# シマルーベ リニューアルのご案内

**simatec**

## 変更点③：本体寸法の変更

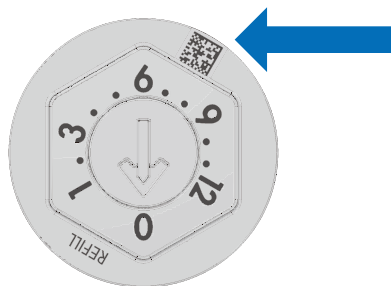
新型ガス発生装置の寸法変更に伴い、シマルーベ本体の寸法も変わります。

シマルーベ30、60、125mlの高さが4mm高くなり、シマルーベ250mlの高さが6mm高くなります。その他の部分の寸法は変更ございません。
